Uzupełnienie raportu o oddziaływaniu na środowisko przedsięwzięcia polegającego na budowie instalacji do chowu drobiu – fermy brojlerów o obsadzie powyżej 210 DJP na podstawie pisma Burmistrza Gminy Kłecko znak RRO.6220.1.3.2025 z dnia 16.05.2025

Michalcza

Kłecko

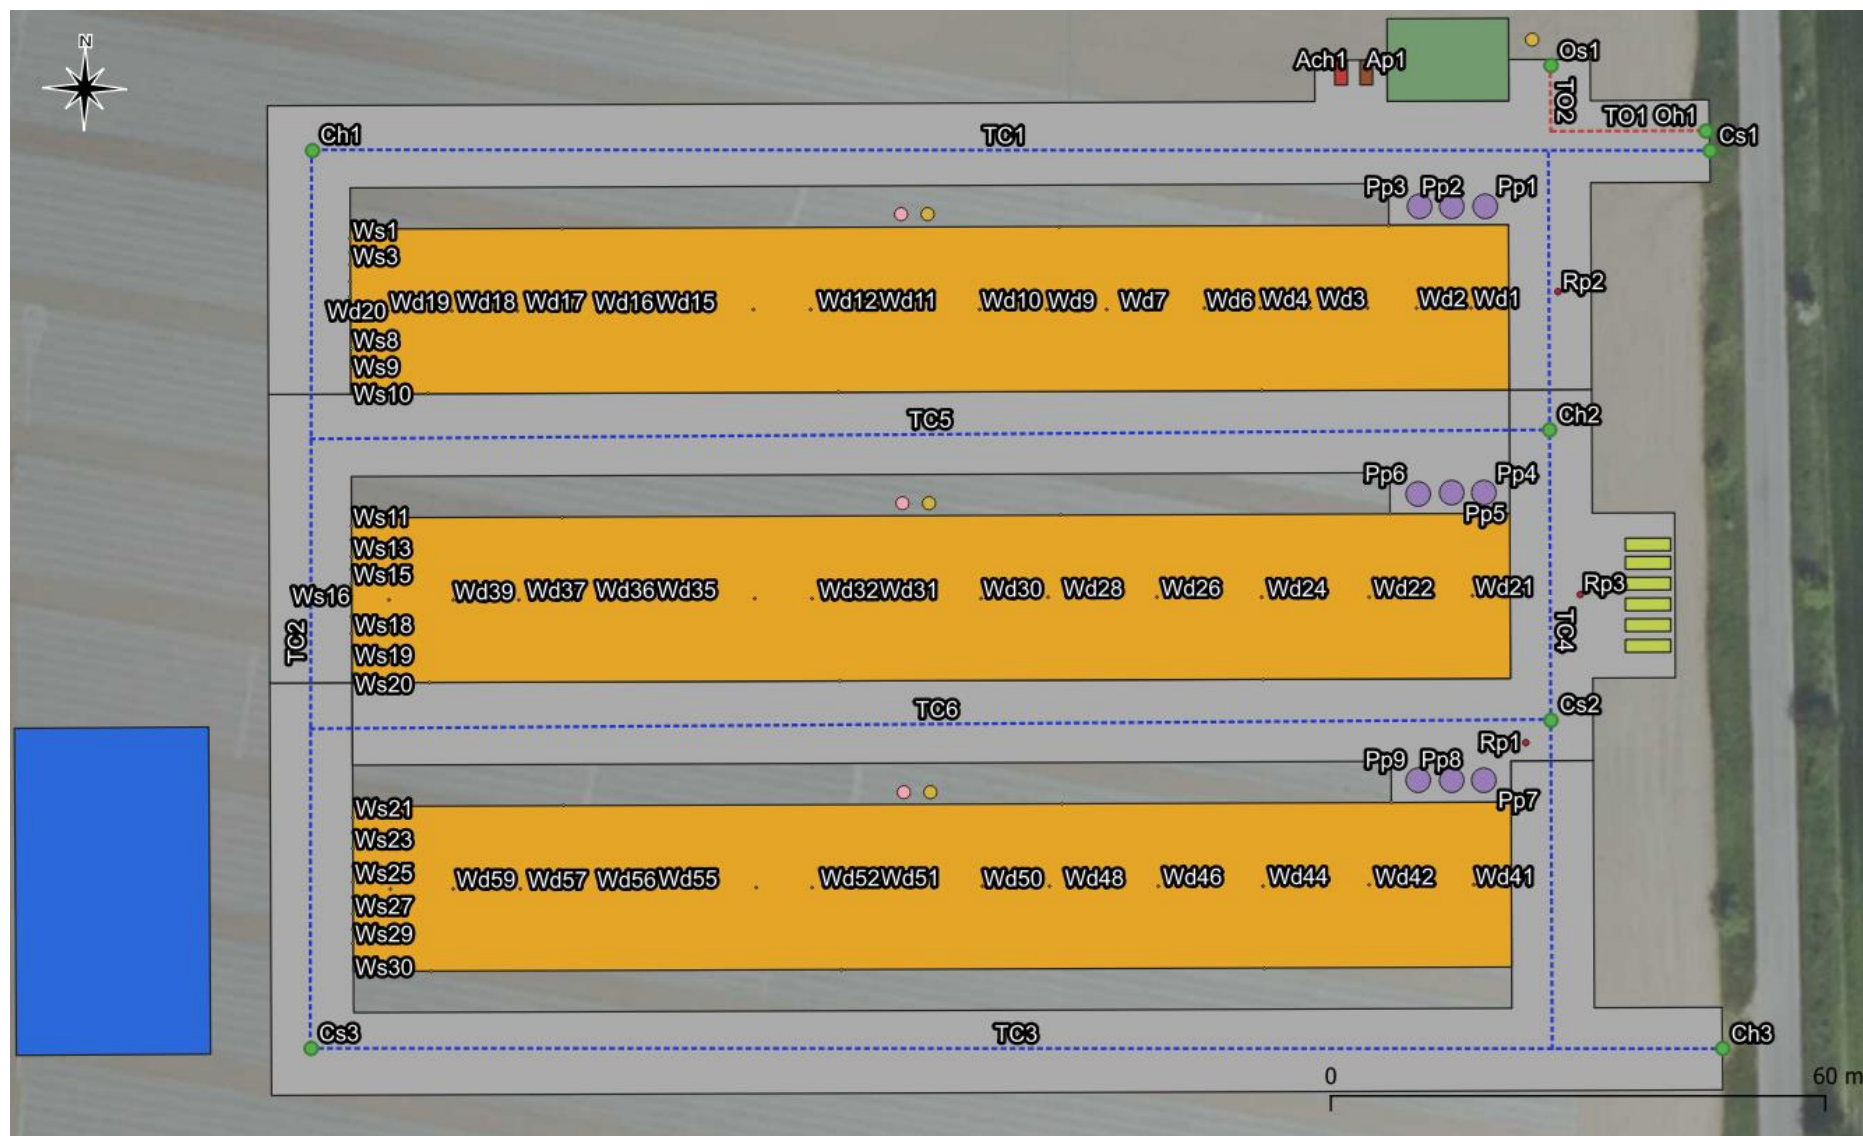
4.6 Wyjaśnienie czy analiza akustyczna uwzględnia ruch pojazdów w obie strony (wjazd i wyjazd)

Trasy pojazdów po fermie przyjęto w taki sposób że wyznaczono najdłuższy odcinek po którym może poruszać się samochód od wjazdu do wyjazdu, w związku z powyższym analiza akustyczna obejmuje ruch pojazdów w dwie strony.

Ryc. 1. Źródła hałasu – wariant inwestorski

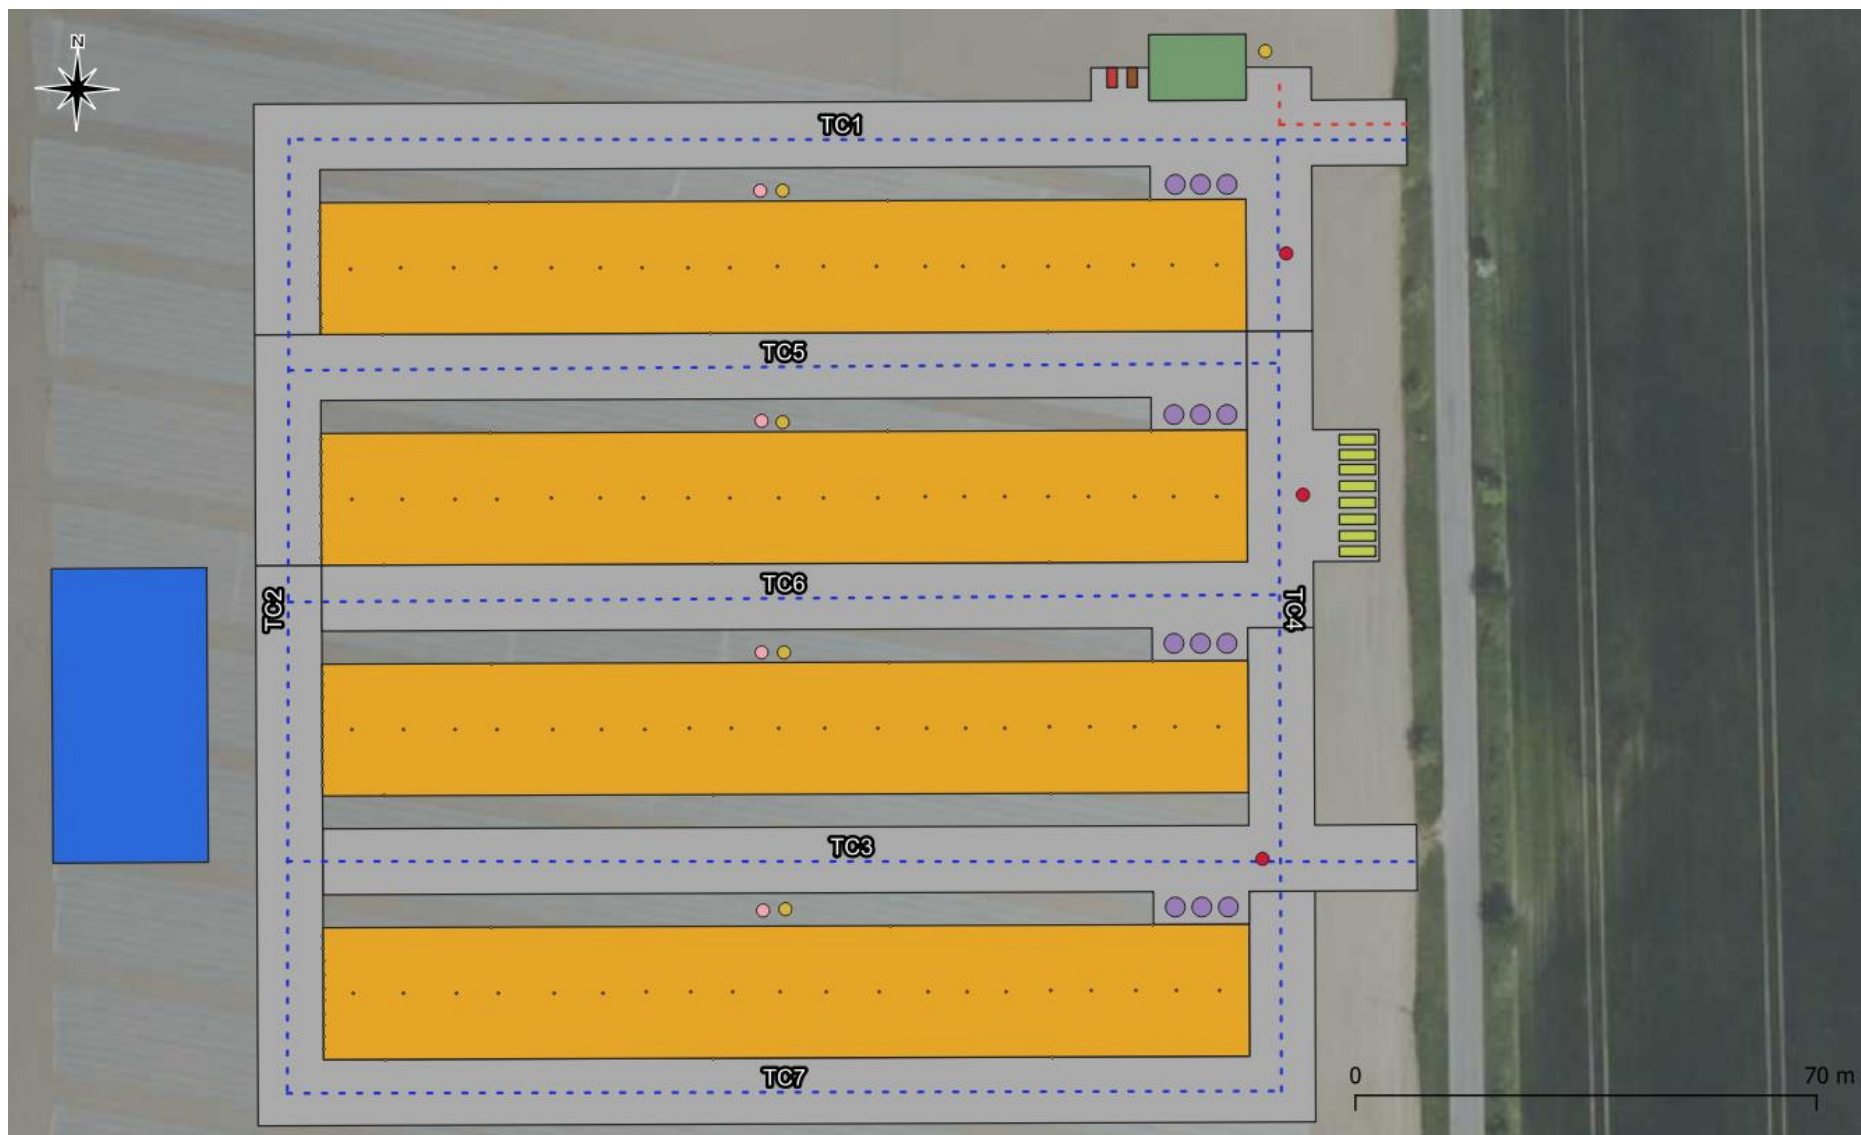
4.8 Lokalizacja wszystkich planowanych źródeł hałasu

Poniżej przedstawiono lokalizację wszystkich planowanych źródeł hałasu oraz tras poruszania się pojazdów wraz z ich oznaczeniem zgodnie z tabelą 51. raportu oraz oznaczenie tras w wariancie alternatywnym.
